玄海原子力発電所第3号機 原子炉容器出入口管台溶接部計画保全工事に係る設計及び工事の計画の手続きについて

工事範囲

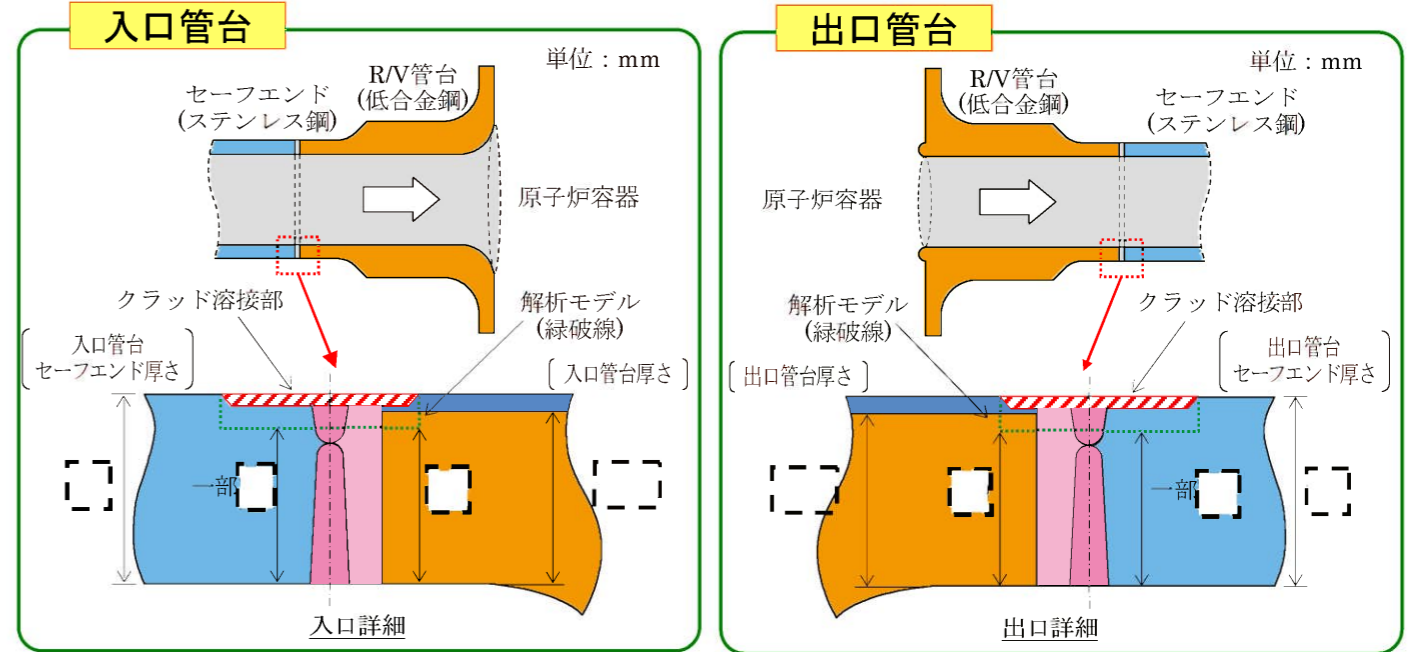
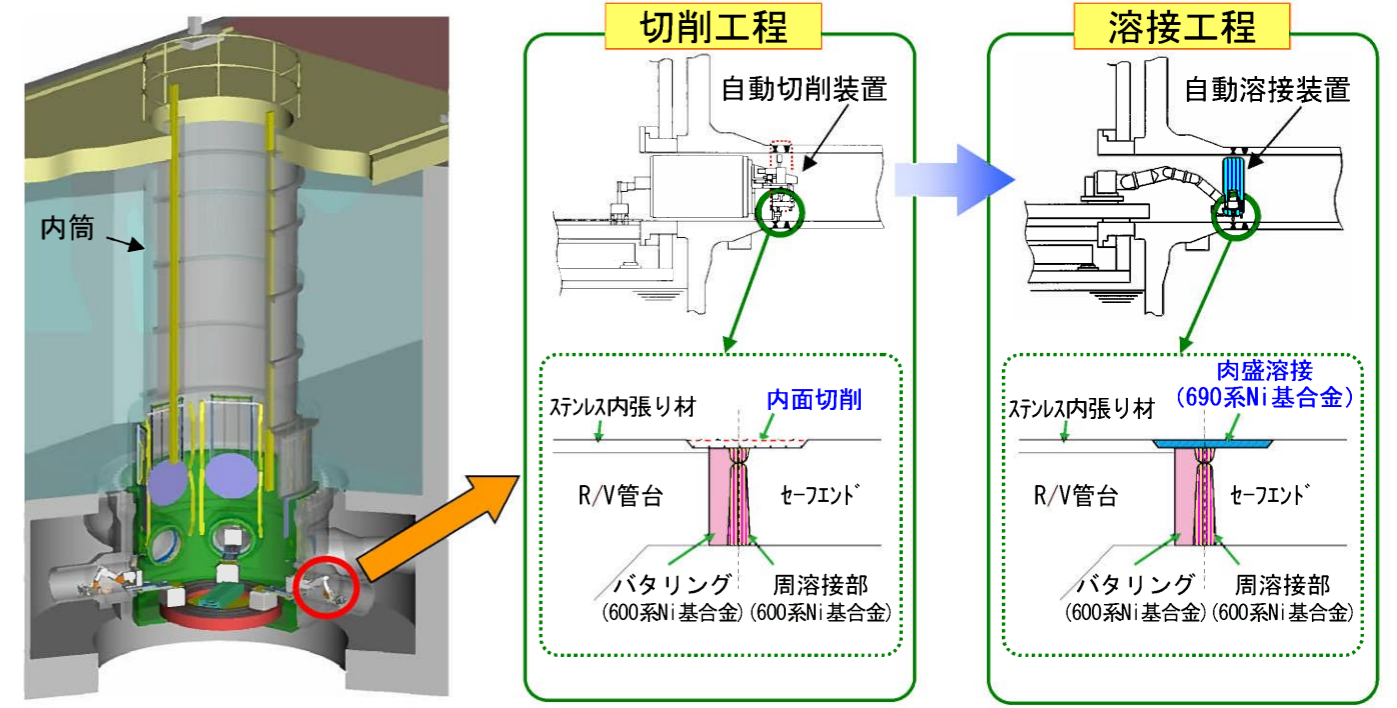
原子炉容器出入口管台溶接部、出入口管台セーフエンド部及び出入口管台内張り材について、予防保全の観点より690系Ni基合金によるクラッド溶接を実施する。

下記管台及び管台セーフエンド厚さの設計確認値を変更する。(単位: mm)

| 名称 | 変更前 | 変更後 |
|--------------|---------|------------|
| 入口管台厚さ | 70.25* | 70.25* |
| 入口管台セーフエンド厚さ | 75.875* | 75.875*、一部 |
| 出口管台厚さ | 67.2* | 67.2* |
| 出口管台セーフエンド厚さ | 72.825* | 72.825*、一部 |
